**Nº IBAMA: 02001.001577/2016-20 (CIF)
02001.004139/2016-13 (CT-GRSA)
SEQ19503/2019/GJU**

REF.: *Manifestação à Nota Técnica n. 04/2019*

A Nota Técnica *n. 04/2019* conclui que a Fundação Renova não teria apresentado cronograma descritivo e detalhado para fins de repactuação do prazo das atividades de dragagem da UHE Risoleta Neves, conforme disposto na Deliberação CIF 195/18.

Figura 1 - Arranjo final proposto para o Complexo Fazenda Floresta

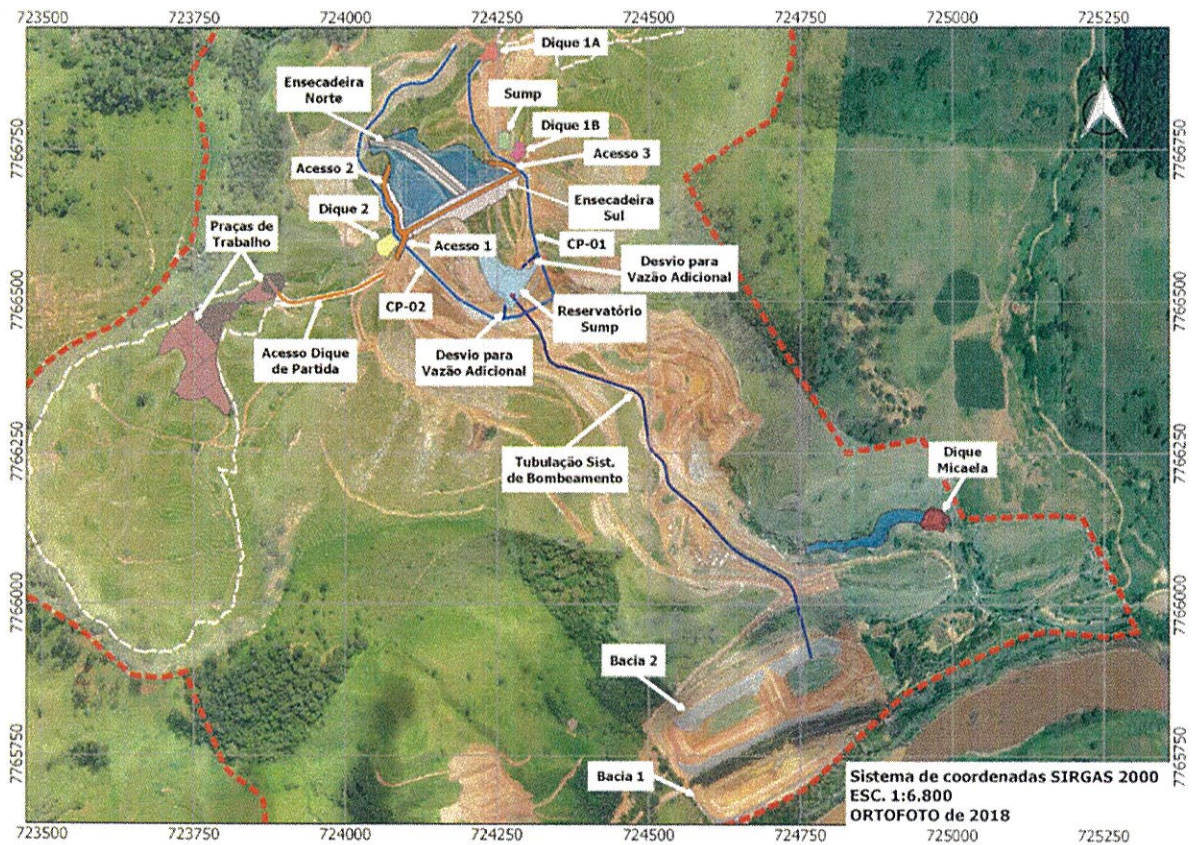
O detalhamento do arranjo revisado propõe:

- A construção de duas bacias de desaguamento a montante do local onde seria construído o antigo Dique Principal;
- O Dique Principal não será mais construído;

- O sedimento a ser dragado passa a ser dragado direto para as bacias de desaguamento;
- A estação de tratamento de efluente vai ser revisada com a construção de tanques para a adição e mistura de floculantes e coagulantes, e a construção de uma bateria de filtragem;

- O sedimento desaguado nas bacias de desaguamento será escavado e enviado diretamente para disposição a seco nas Pilhas 1 e 2;
- A drenagem das bacias de desaguamento e das águas que entrarem em contato com o material dragado será capturada em *sumps* e bombeada por tubulação direto para a planta de tratamento de efluente localizada na Bacia 2;

- A drenagem superficial das águas que não entrarem em contato com material dragado será encaminhada de forma controlada e segura pelo talvegue do córrego Micaela.

Figura 3 - Fluxograma do processo de operação do Complexo Fazenda Floresta

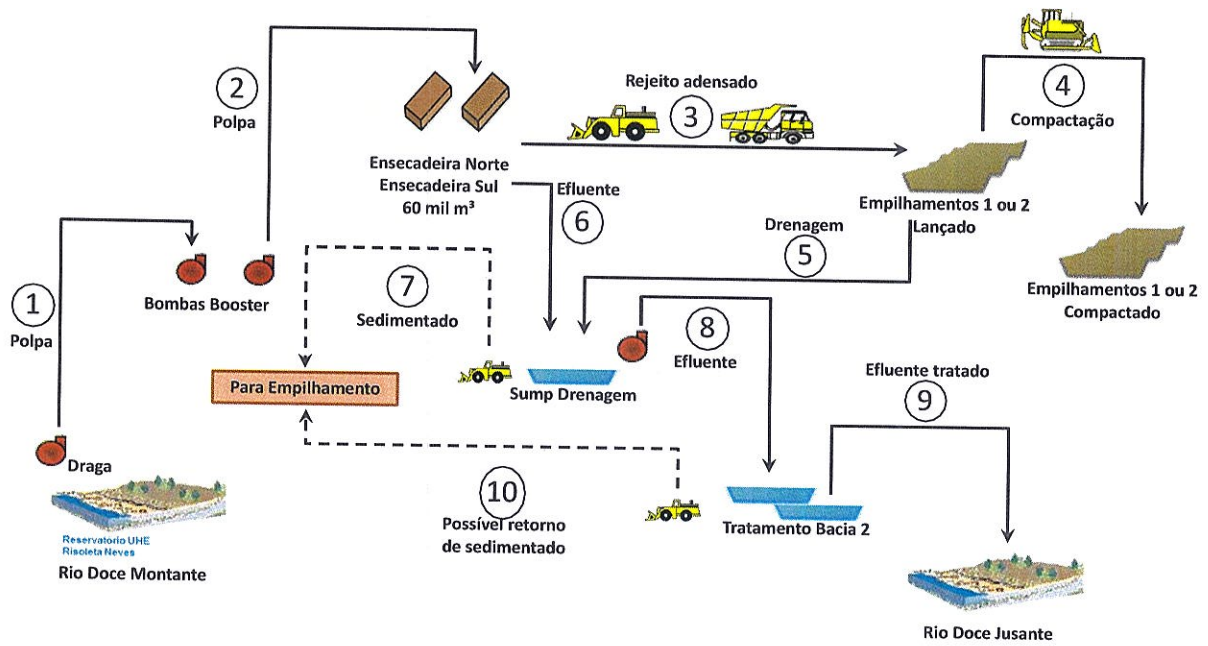
O fluxograma proposto para o processo de dragagem até o empilhamento do material drenado e o tratamento do efluente a ser devolvido no rio Doce está apresentado na Figura 3 e será descrito a seguir.

2. O material dragado será enviado pelas bombas para os reservatórios das ensecadeiras norte e sul onde ocorrerá o desaguamento inicial de acordo com o regime a seguir:

3. Após ocorrer o desaguamento inicial, por meio de reservatórios que receberão os sedimentos dragados do reservatório da UHE Risoleta Neves, os sedimentos passarão serão transportados para as praças de trabalho na pilha, aonde será manuseado de forma a promover desaguamento adicional tornando a umidade adequada à compactação.

5-6 O efluente gerado no desaguamento ocorrido nos reservatórios das ensecadeiras norte e sul e no manuseio dos sedimentos nas praças

será retido no Sump que será construído na região a jusante das enseadeiras e bombeado para as Bacias 2A e 2B.

7. Parte do material em suspensão presente no efluente retido no Sump decantará naturalmente e será removido mecanicamente para ser processado e compactado na Pilha 2.
8. O efluente recebido na Bacia 2A e 2B será tratado por meio da adição de coagulantes e floculantes de maneira que sua qualidade atenda aos parâmetros mínimos (<100 NTU) antes do descarte no Rio Doce. Além disso será instalado um sistema de filtragem visando garantir que os níveis de Manganês e Ferro no efluente tratado atenda aos requisitos ambientais/sanitários.

Figura 4 - Localização das bombas booster

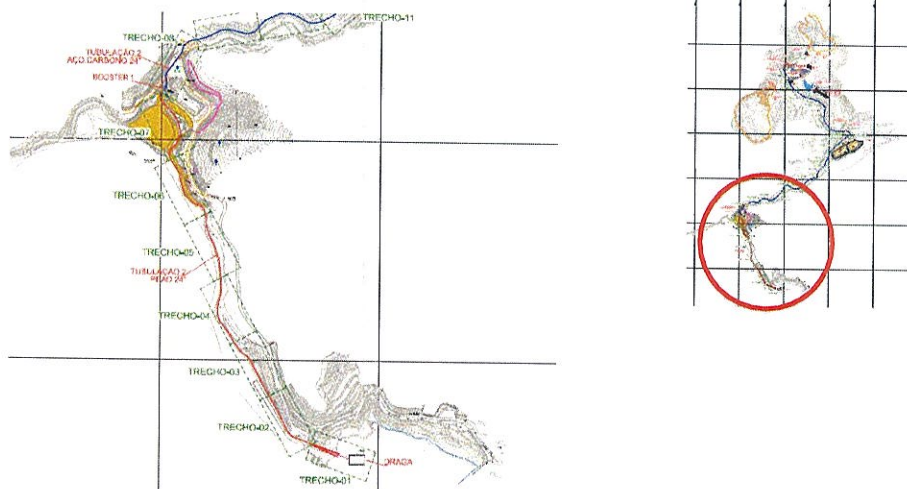
1. O material será dragado do reservatório da UHE Risoleta Neves e haverá bombas adicionais que deverão ser instaladas na região próxima ao setor 1 de acordo com a Figura 4.

Figura 5 - Capacidade comparada das etapas de processo

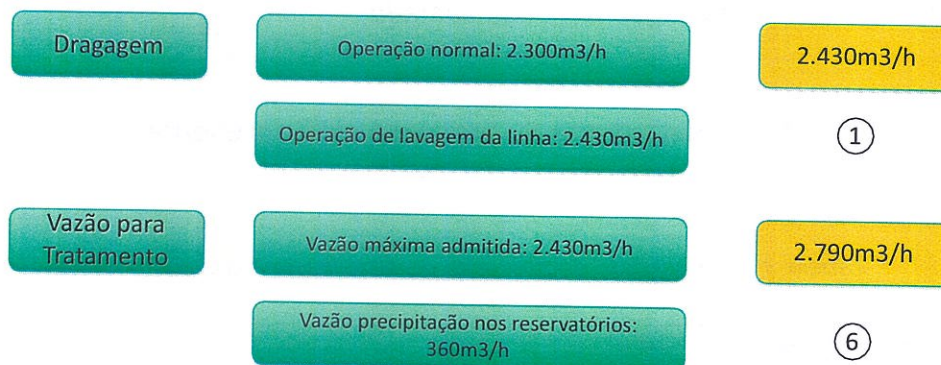
8.1 – A capacidade de tratamento na Bacia 2A e 2B é cerca de 10% maior do que a capacidade de dragagem de modo que o sistema seja capaz de tratar o efluente adicional de períodos chuvosos, de acordo com a Figura 5.
